電源開発株式会社
大間原子力発電所

根岸西方断層に関する
個別検討事項について

平成16年6月
原子力発電安全審査課

図-2.1 摂摩西方部高津の空中写真地質図

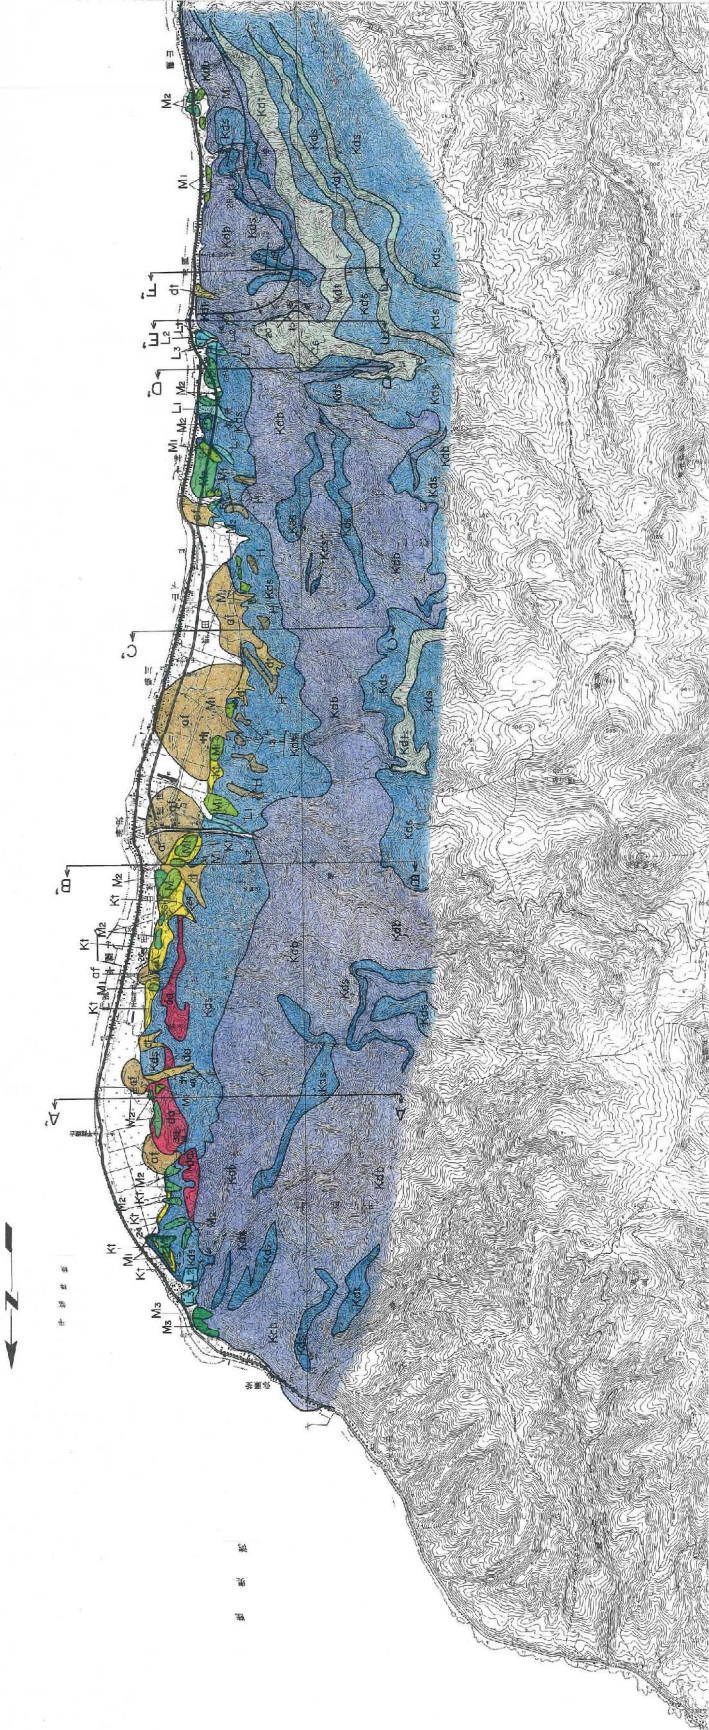
根岸西方断層南部の空中写真判読結果を図-2.1 に示す。

文献により指摘されている区間に、位置及び方向がほぼ一致するCランク及びDランクのリニアメントをほぼ連続して判読し、平館村尻高付近にのみEランクのリニアメントを判読している。

Cランクのリニアメントは、やや不明瞭な段丘面の傾動の連続として、さらにその一部区間では背後に逆向き低崖を連続して判読している。

平館村根岸西方のスキー場に分布する M_1 面は、顕著な撓曲地形を示し、その背後には副次的な逆向き低崖が認められるとしている。

Dランクのリニアメントは、段丘面及び尾根と平野との境界付近に撓曲様の地形が不明瞭ながらも連続すること、山地と平野との境界付近の段丘面と扇状地面との間に凹地が連続すること等から判読している。

Eランクのリニアメントは、現海岸線方向と平行な段丘面の浸食崖等の連続として判読している。

リニアメントを判読している南端は、平館村尻高付近であり、それより南方の山地には変位地形は判読されないとしている。

図-2.2 根岸地方断層高型の地質図

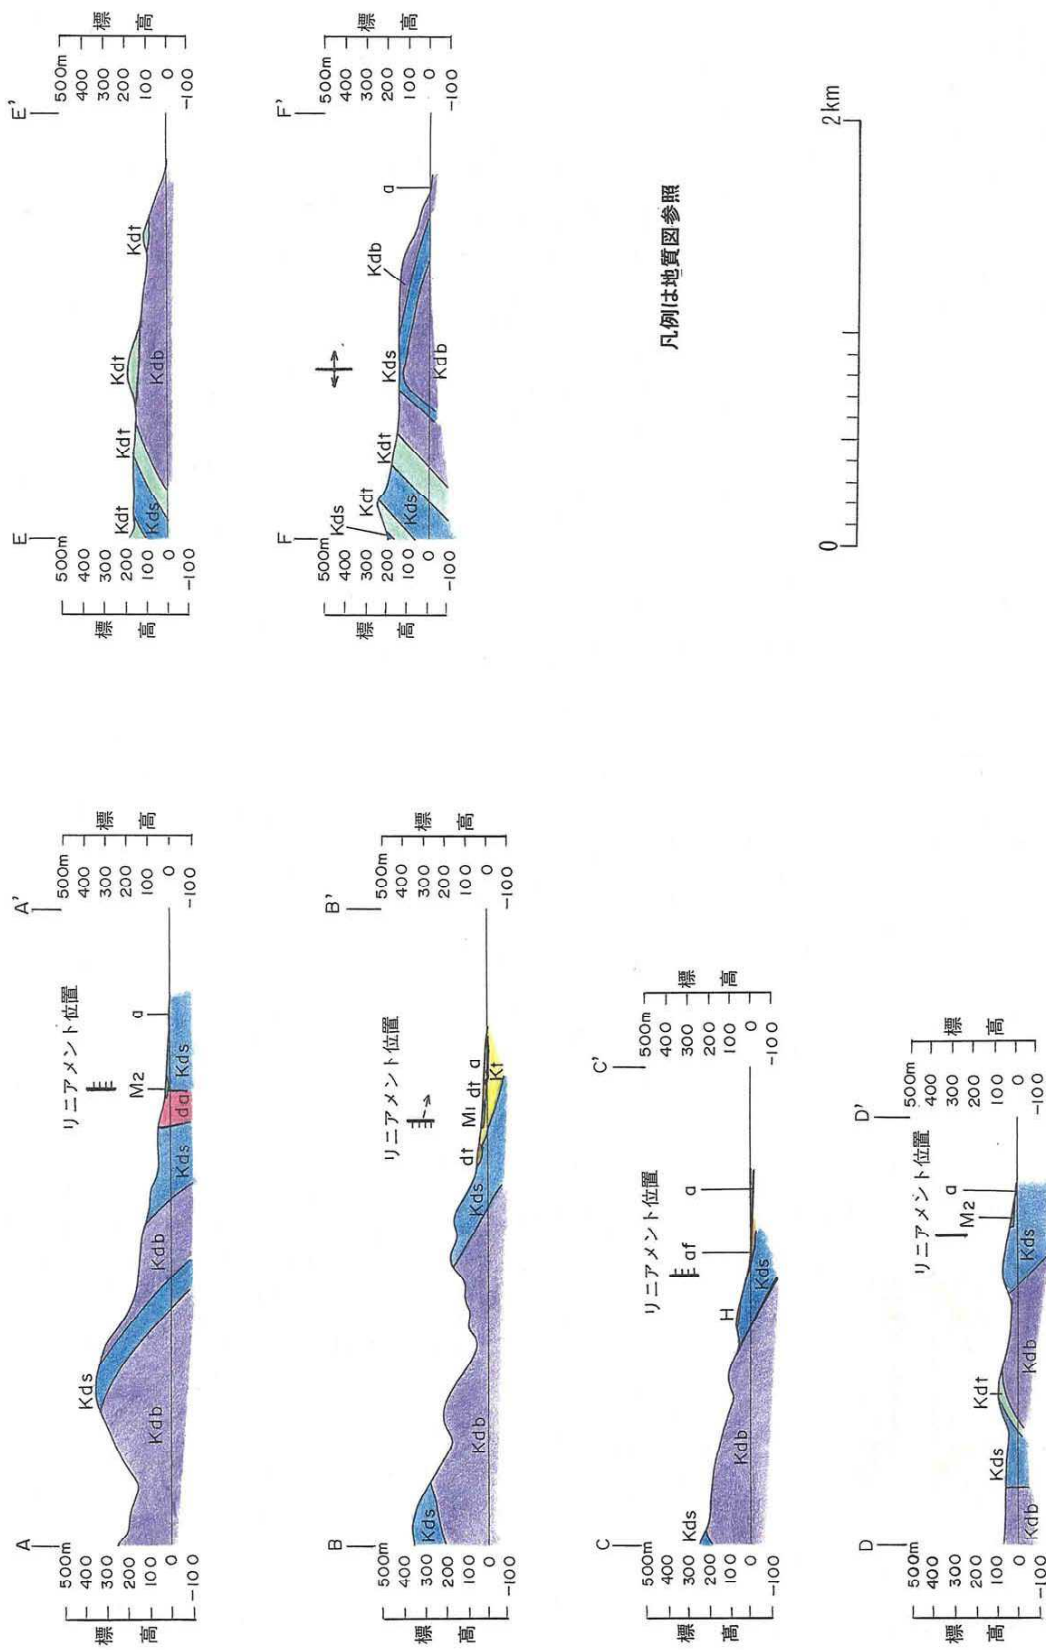
本断層が分布する区間では、図-2.2、図-2.3及び図-2.4に示すように、新第三系の中新統の小泊層及び中新統～鮮新統の蟹田層がN-S～NNW-SSE走向で東へ急傾斜を示すとしている。特に山地と低地との境界付近では平館村根岸付近から平館村尻高付近まで東に急傾斜する撓曲構造が認められるとしている。

リニアメントを判読している南端にあたる尻高川右岸には、やや東へ張り出した尾根があり、この尾根においては、図-2.2及び図-2.4に示すように、地層の走向がほぼE-Wを示しているため、北から連続してくるN-S～NNW-SSE走向の構造が連続していないと判断している。

図-3.1 根岸西方断層:

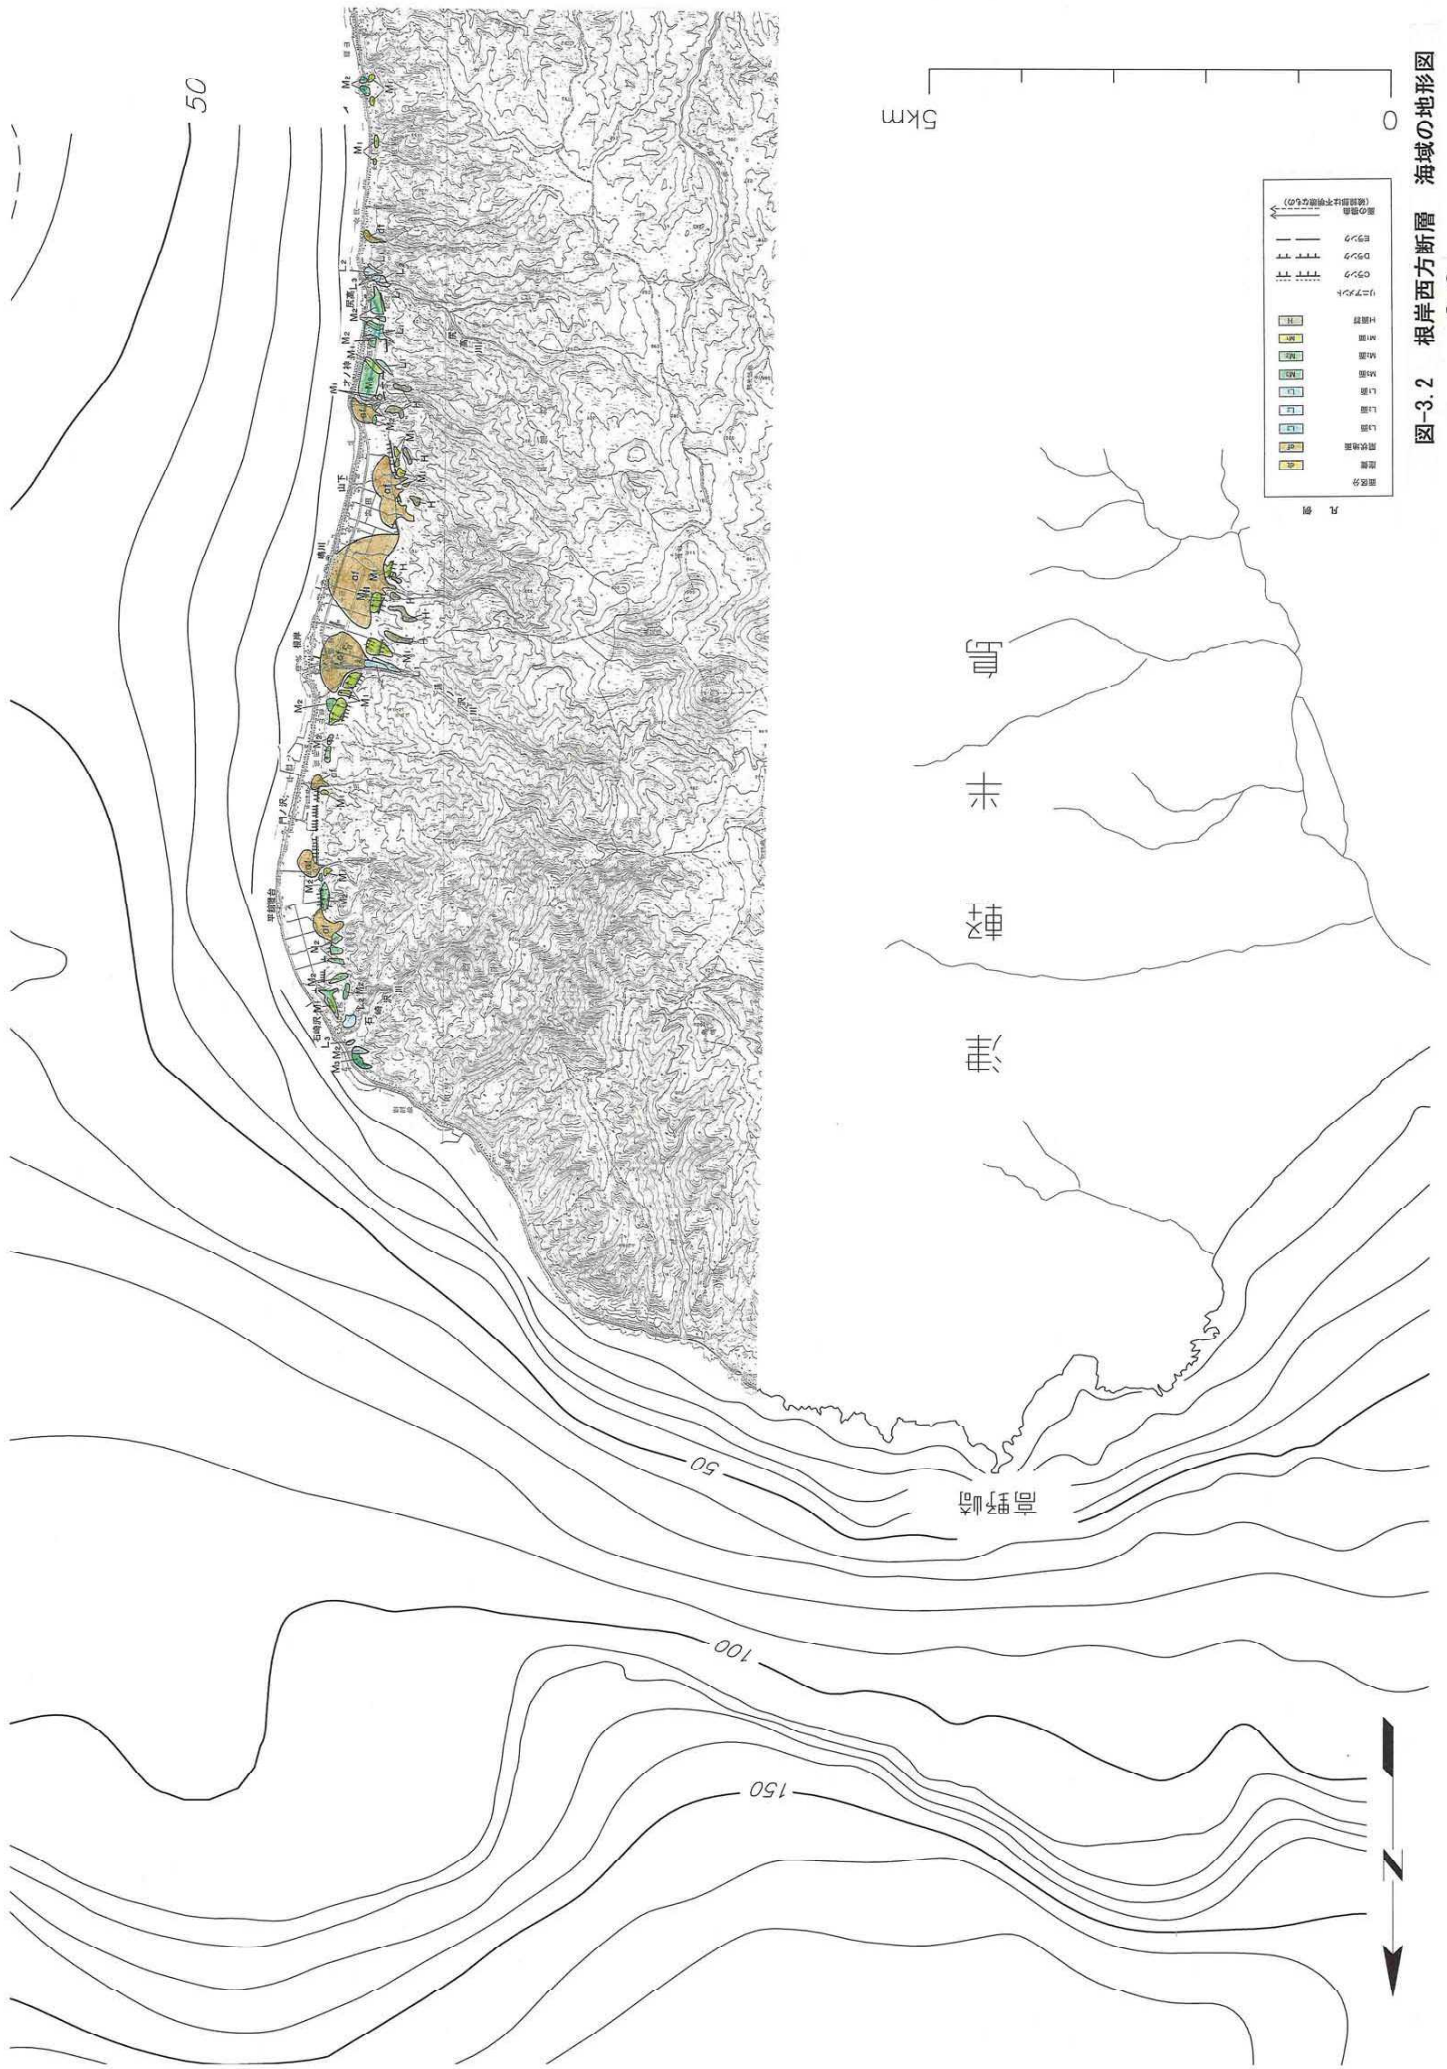
根岸西方断層北部の空中写真判読図を図-3.1 に示す。

本断層の陸域の北端の平館村石崎沢においては、判読しているリニアメントの北端が海岸線付近にまで達することから、海域に連続する可能性が高いとしている。

図-3.5 F-25断層 測線毎の活動性評価図

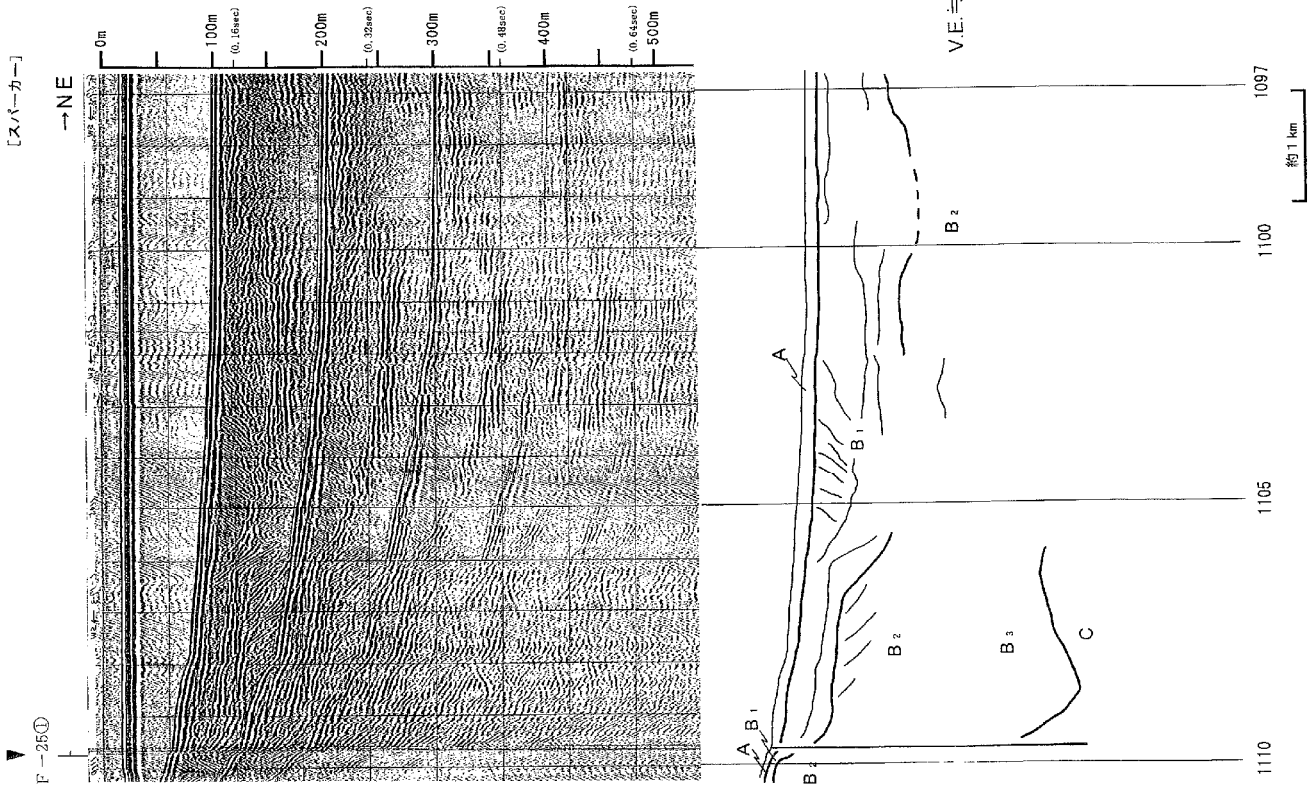
音波探査記録によれば、F-25 断層が認められるとしている。海底地質断面図を図-3.4 に、測線毎の活動性評価を図-3.5 に、音波探査記録及び解析図を図-3.6(1)～図-3.6(2)にそれぞれ示す。

F-25 断層は、B₁ 層に変位又は変形が及び、一部ではA層にまで変位が及んでいることから、活動が第四紀後期に及んでいるものと判断している。

図-3.6(1) F-25断層 音波探査記録及び解析図
3-7

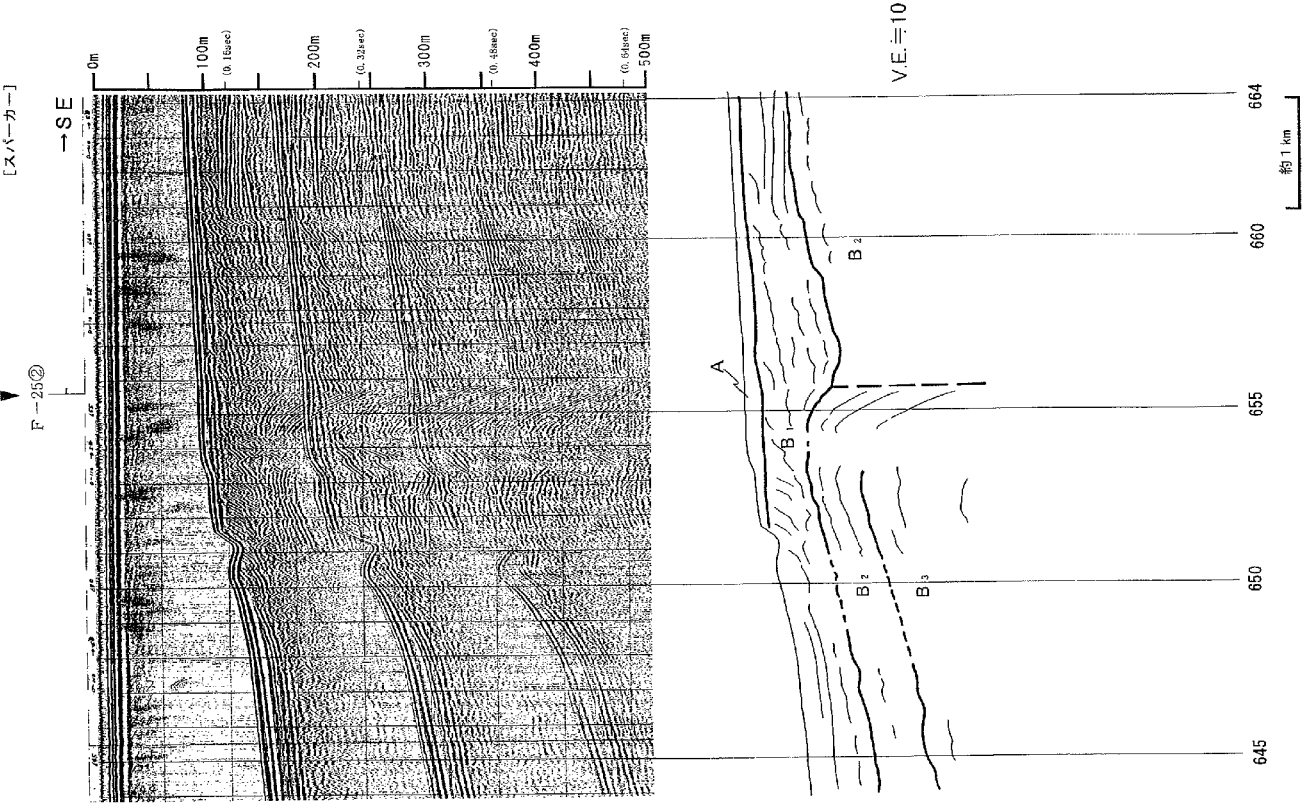
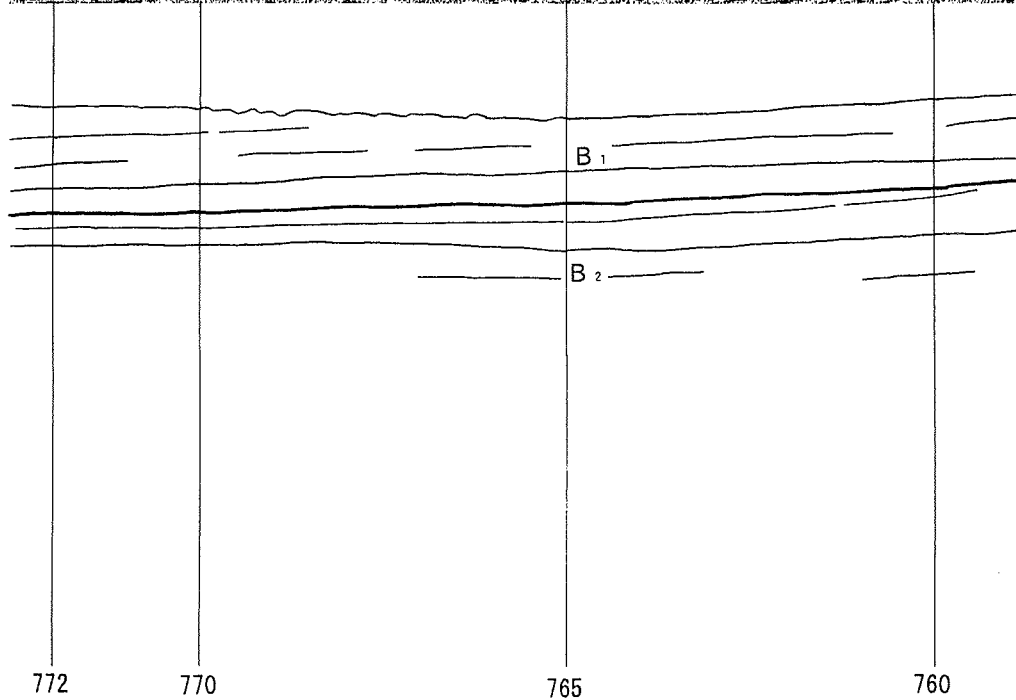
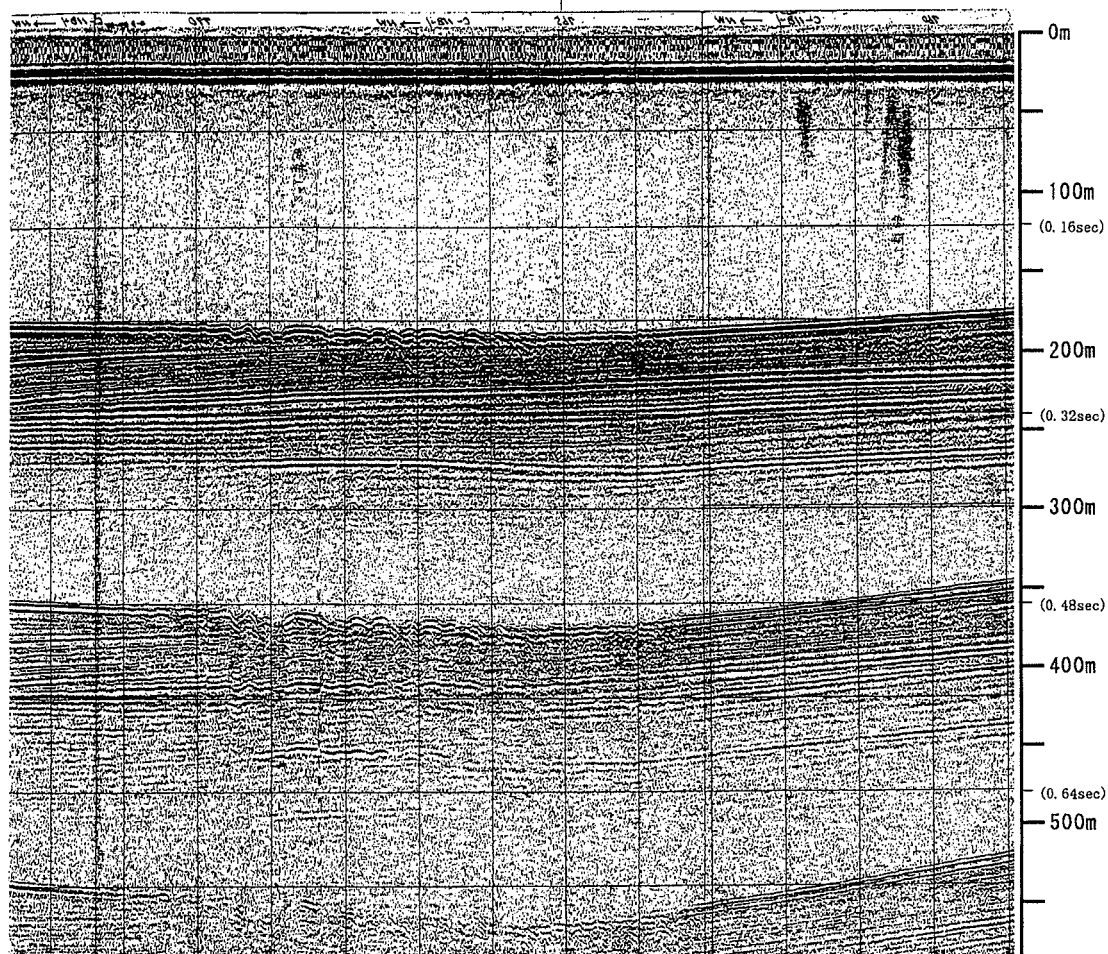
これらのことから、この断層は、陸域における根岸西方断層の北方延長部にあたり、一連のものとして、その北端は、安全評価上、断層が認められない No. 23 測線とするとしている。
